Á VICEPRESIDENCIA SEGUNDA E CONSELLERÍA DE ECONOMÍA E CONSELLERÍA, EMPRESA E INNOVACIÓN

Asunto: Alegación do Concello de Vila de Cruces á Resolución do 24 de marzo de 2021, da Xefatura Territorial de Pontevedra, pola que se somete a información pública o estudo de impacto ambiental e as solicitudes de autorización administrativa previa e de construción e aprobación do proxecto sectorial de incidencia supramunicipal do proxecto do parque eólico Cunca, situado no concello de Vila de Cruces, provincia de Pontevedra. (IN408A 2019/02).

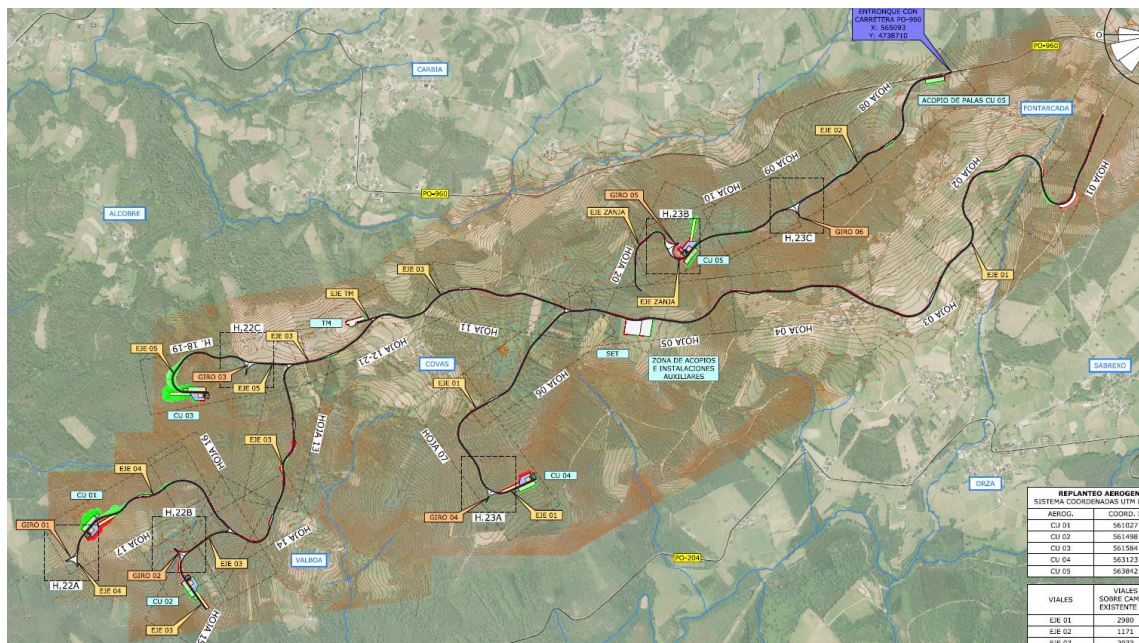
Analizada a documentación correspondente á zona afectada no Concello de Vila de Cruces pódese comprobar que o ámbito afectado pola instalación **correspondente á construción do Parque Eólico da Cunca que se atopa nas parroquias de Sabrexo e Merza**; tal e como se pode comprobar na seguinte imaxe:

A continuación, inclúese o plano do Plan básico autonómico correspondente á zona que se estuda no presente informe:

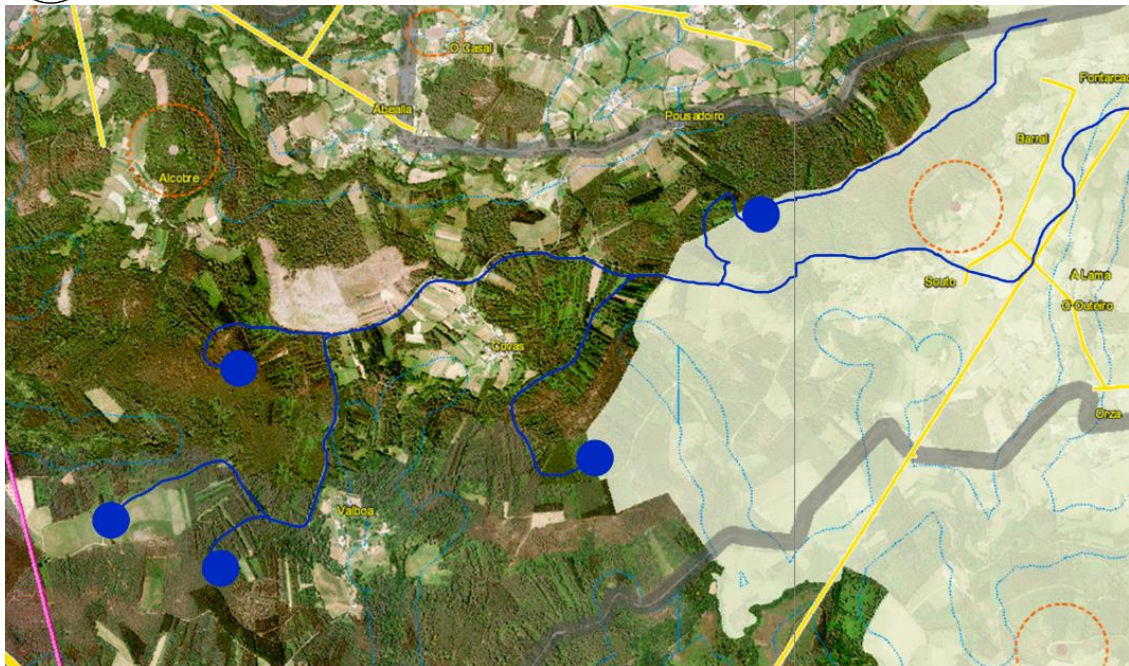
A instalación que se pretende, tal e como se pode comprobar estará situada en solo clasificado como **solo rústico de protección agropecuaria**.
